Monsieur Alain BOURGOIN
Maire de Oudon
150 rue d'Anjou
44521 OUDON

Pôle Aménagement du Territoire

Objet : Révision du PLU – Avis sur PLU Arrêté

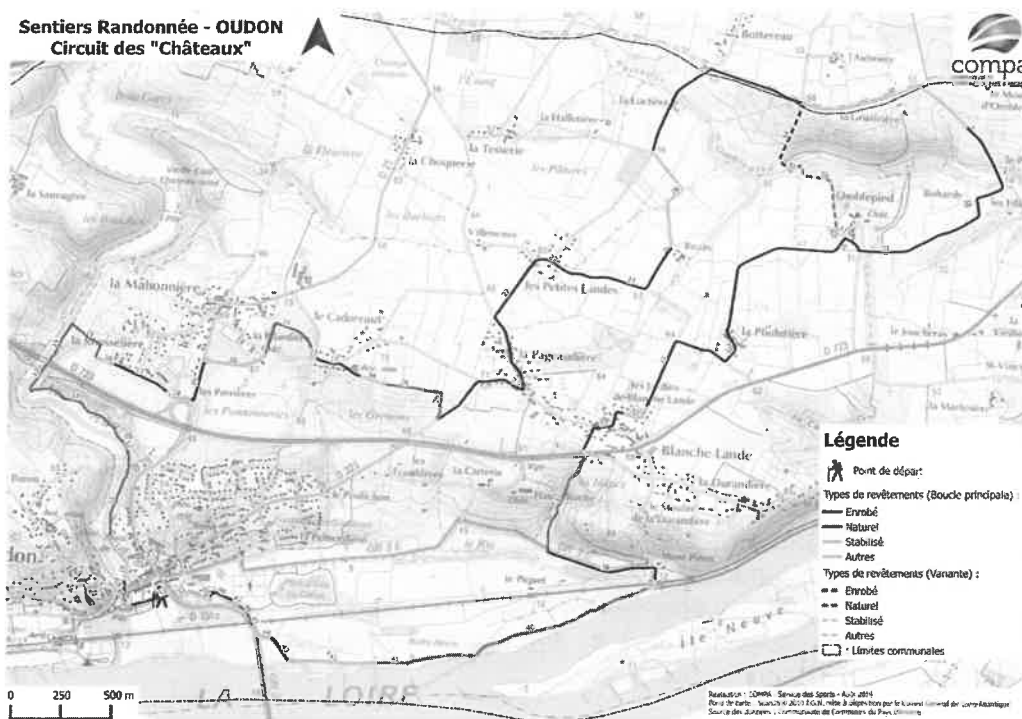
Sur les marges de recul loi Barnier et bruit : pour plus de lisibilité et de transparence, il serait judicieux de métrer ces distances, d'autant plus qu'elles sont variables selon les secteurs.

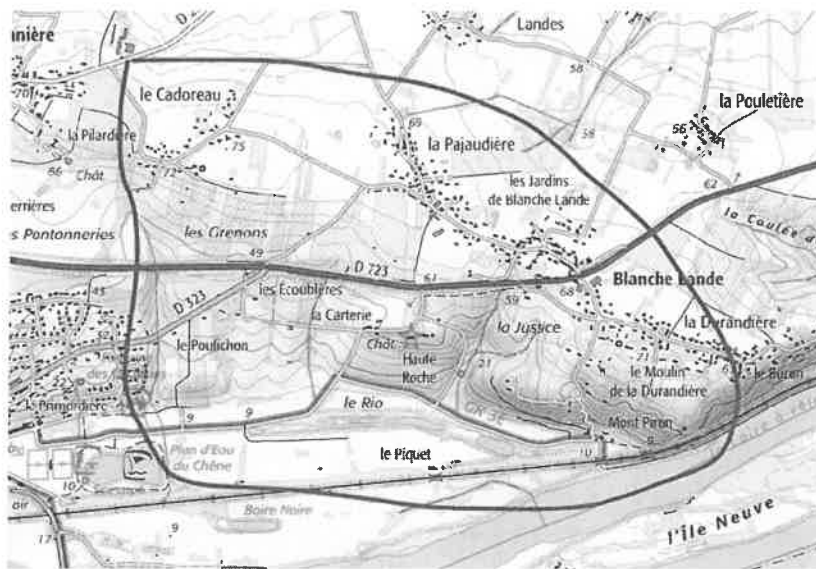
p.113 - art.N.3.1.1, en sous-secteurs NI, il convient de préciser que l'emprise au sol maximale vaut pour les bâtiments nouveaux, puisque ces seuils sont pour la plupart d'ores et déjà dépassés.
